第8回福井県嶺南地域流域検討会の審議内容のご紹介

①第7回流域検討会における質問事項の回答

②佐分利川水系の河川整備について

大津呂生活貯水池の容量配分図

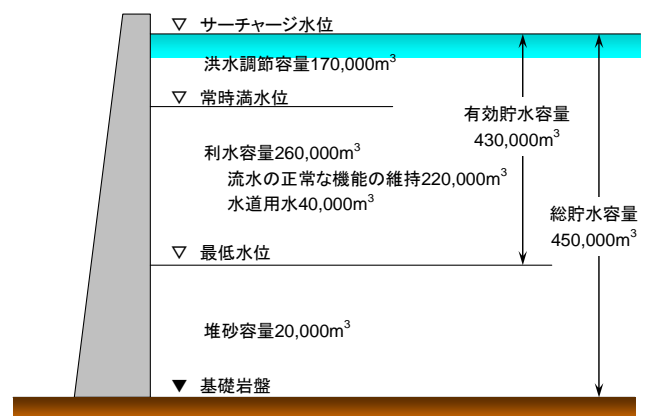
7. 大津呂生活貯水池の操作・運用について、貯水池の機能や流況、貯水量のシミュレーション結果等についても資料を出して欲しい。

8. 他の嶺南地域と比較し、渇水危険度が高い流域だと思いますが、大津呂生活貯水池の費用対効果や考えられる代替案等について、次回、検討を行えるような資料を出してほしい。
